Additif 98: Règlement n° 99

Révision 3 – Rectificatif 1

Prescriptions uniformes relatives à l'homologation des sources lumineuses à décharge pour projecteurs homologués de véhicules à moteur

Feuille DxR/6, page 1 sur 2, figure, modifier comme suit:

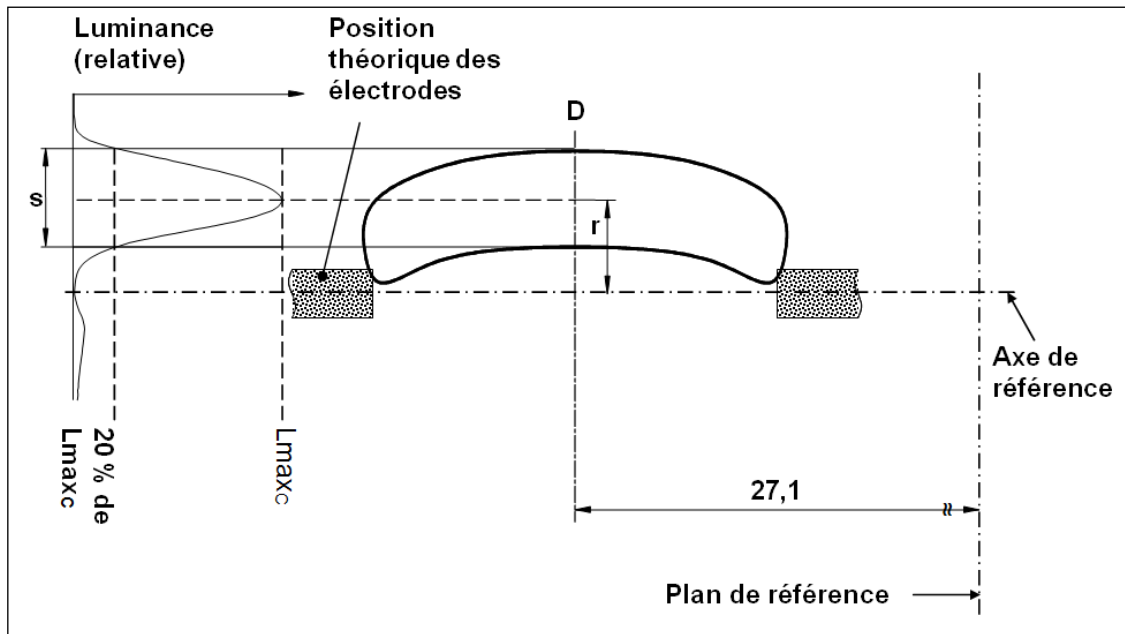
Annexe 1,

Lmax_C
